CONCEPTO TÉCNICO SOBRE NECESIDAD DE ESTUDIOS DETALLADOS DE AMENAZA Y RIESGO POR FENOMENOS DE REMOCIÓN EN MASA DENTRO DEL TRÁMITE DE LICENCIA URBANÍSTICA	Código:	GPR-FT-10
		Versión:	04
		Fecha de revisión:	21/06/2011

1.1 CONCEPTO TÉCNICO No. CT:	CT-7421
1.2 ÁREA:	Análisis y Mitigación del Riesgo
1.3 COORDINACIÓN:	Estudios y Conceptos Técnico
1.4 REFERENCIA CRUZADA RADICADO FOPAE:	2014ER2701
1.5 RESPUESTA OFICIAL No.	RO-70200

2.1 SOLICITANTE:	Compensar
2.2 PROYECTO:	Mejoramiento Estructural
2.3 LOCALIDAD:	18. Rafael Uribe Uribe
2.4 UPZ:	55. Diana Turbay
2.5 BARRIO O SECTOR CATASTRAL:	Diana Turbay
2.6 DIRECCIÓN:	Carrera 1G # 49-59 Sur (*)
2.7 CHIP:	AAA0010SCKC (*)
2.8 MANZANA CATASTRAL:	18
2.9 PREDIO CATASTRAL:	35
2.10 ÁREA (Ha):	0.0072 (*)
2.11 FECHA DE VISITA:	Febrero 20 de 2014

Figura 1. Localización general del proyecto emplazado en el predio de la Carrera 1G # 49-59 Sur en el Plano Normativo de Amenaza por Remoción en Masa del POT (Decreto 364 de 2013), el cual se encuentra en Amenaza Media.

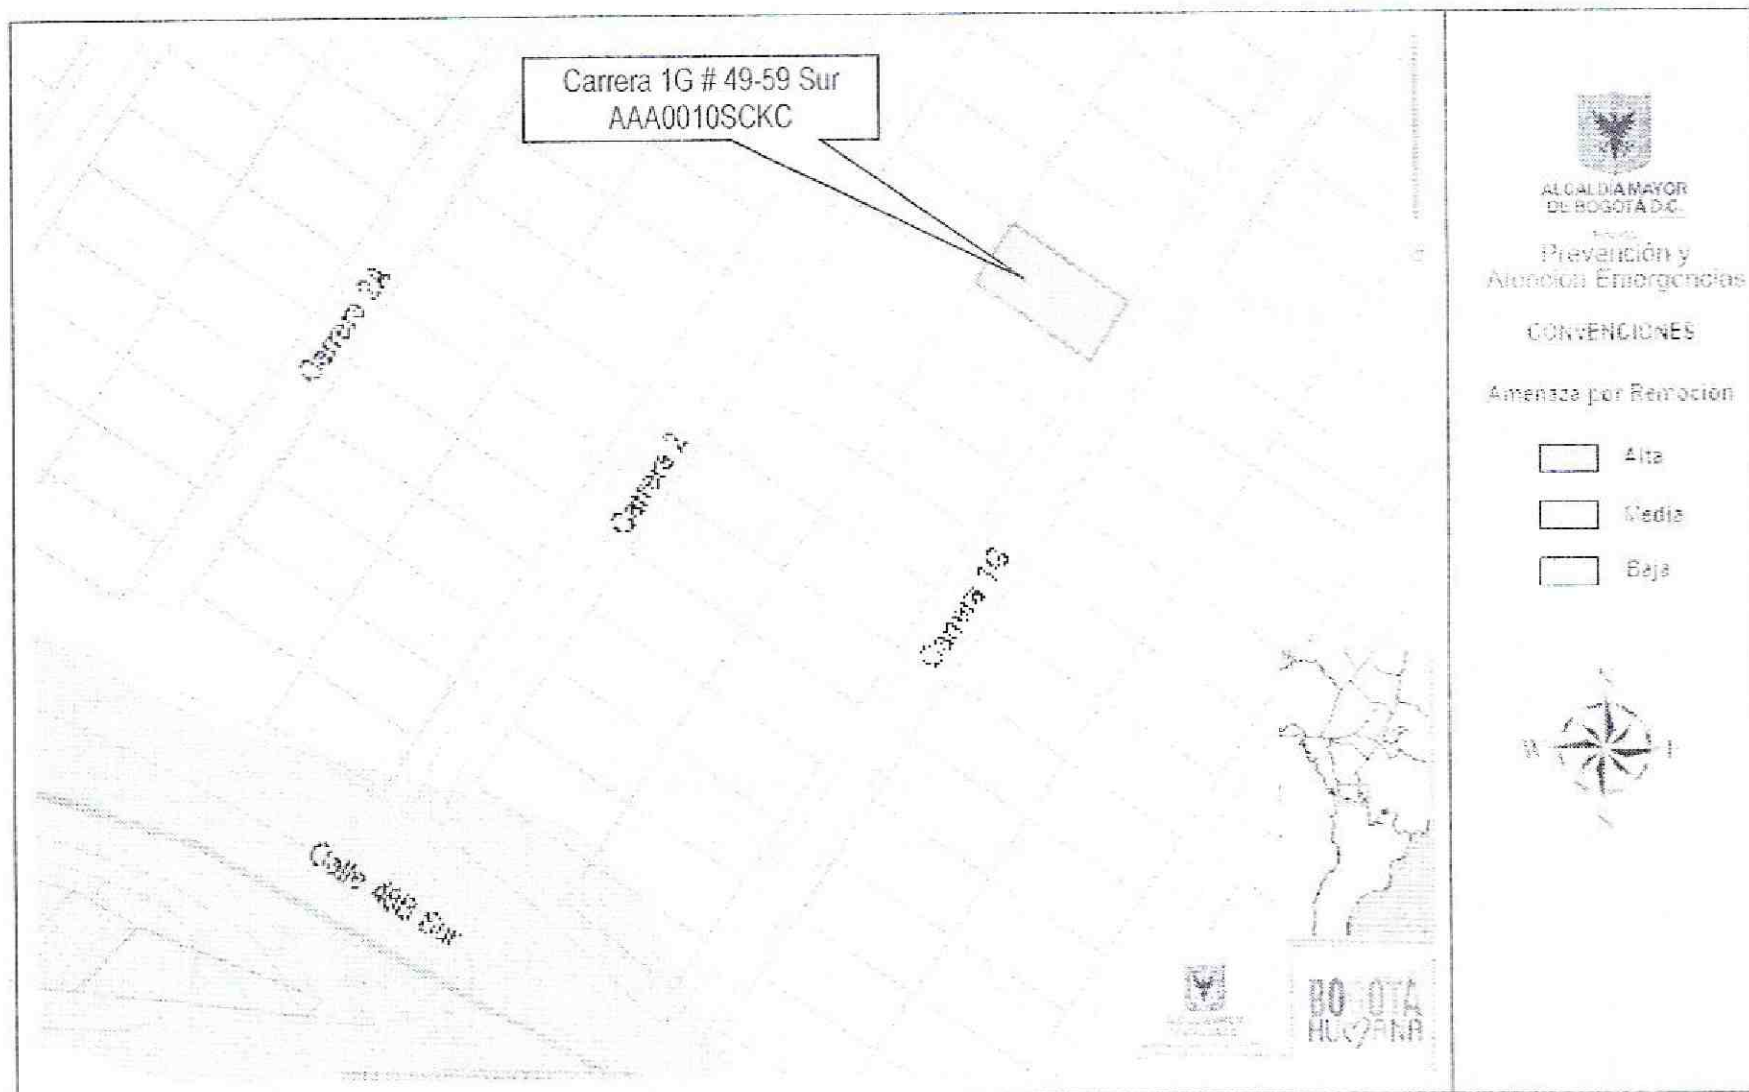
Conforme con el plano normativo de "Amenaza por Remoción en Masa" del Plan de Ordenamiento Territorial de Bogotá-POT, el sector en el que se localiza el proyecto ubicado en el predio de la Carrera 1G # 49-59 Sur, de la Localidad de Rafael Uribe Uribe, se encuentra en una zona de Amenaza Media por procesos de remoción en masa (Fig. 1)

Foto 1. Predio en donde se desarrollará el proyecto ubicado en la Carrera 1G # 49-59 Sur, de la Localidad de Rafael Uribe Uribe.

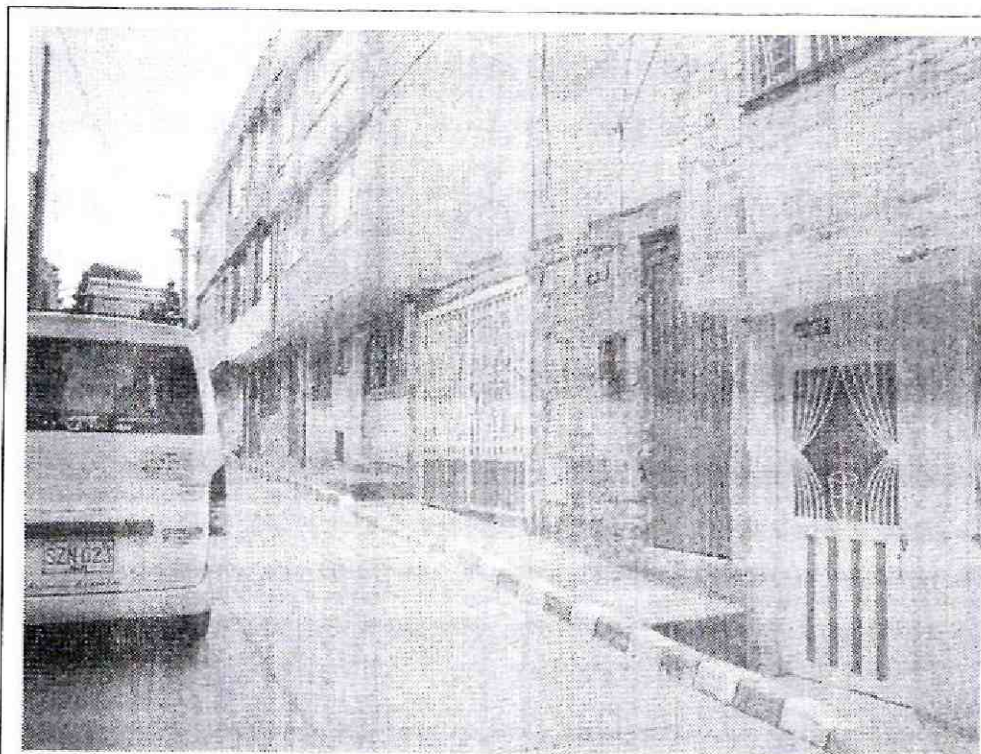
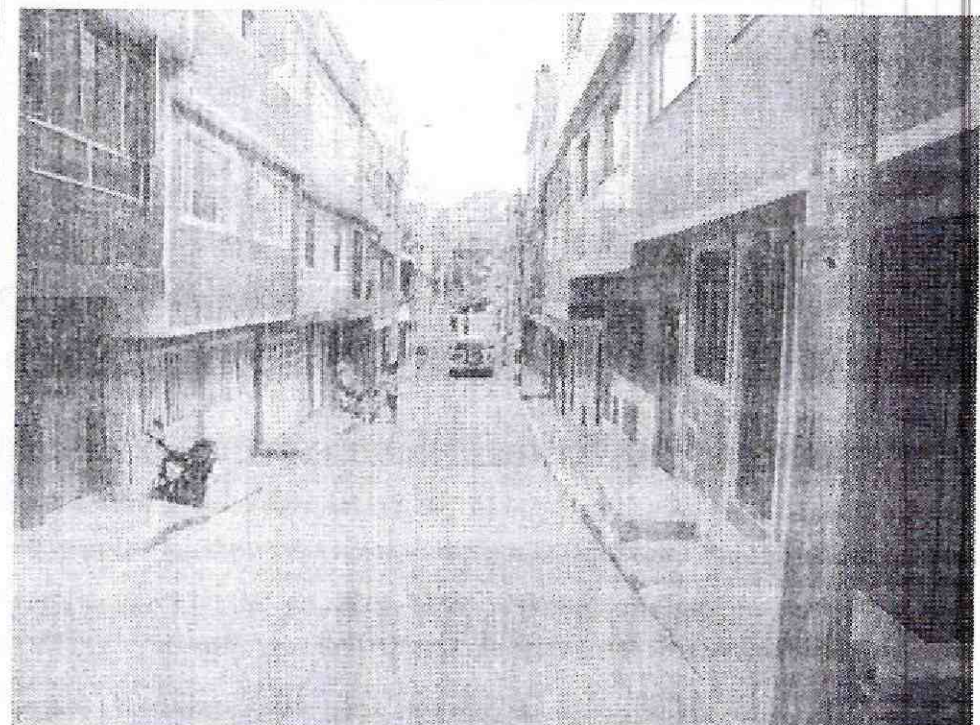
La zona de interés cuenta con un uso de suelo urbano, que corresponde a un sector consolidado con densidad de construcción alta principalmente residencial, en un terreno con pendiente baja, contando con vías principales pavimentadas y sistemas de recolección de aguas lluvias y aguas residuales. En el sector se encuentran edificaciones hasta de tres (3) niveles de altura, las cuales cuentan con varios sistemas estructurales entre los que se destacan mampostería parcialmente confinada y mampostería simple, en el momento de la verificación técnica adelantada, las edificaciones de la zona no evidenciaban daños o patologías que permitan identificar o definir la presencia de procesos de remoción en masa en el área del proyecto (Fotografía 1 y 2).

Es importante destacar que la edificación encontrada en el predio de la Carrera 1G # 49-59 Sur, se ajusta a la descripción del proyecto a desarrollar (Fotografías 1 y 2), incluida en el formato de solicitud GPR-F-03 enviado por Compensar; razón por la cual se recuerda lo siguiente:

Finalmente, y considerando que en la visita de campo efectuada al predio de la Carrera 1G # 49-59 Sur, se encontró una edificación que se ajusta a la descripción del proyecto a desarrollar, incluida en el formato de solicitud GPR-F-03 enviado por Compensar; se recomienda a la Alcaldía Local de Rafael Uribe Uribe, verificar si se ha cometido alguna infracción urbanística para que si es el caso, se adelanten las acciones pertinentes dentro de su competencia como encargada del control urbanístico en su localidad.
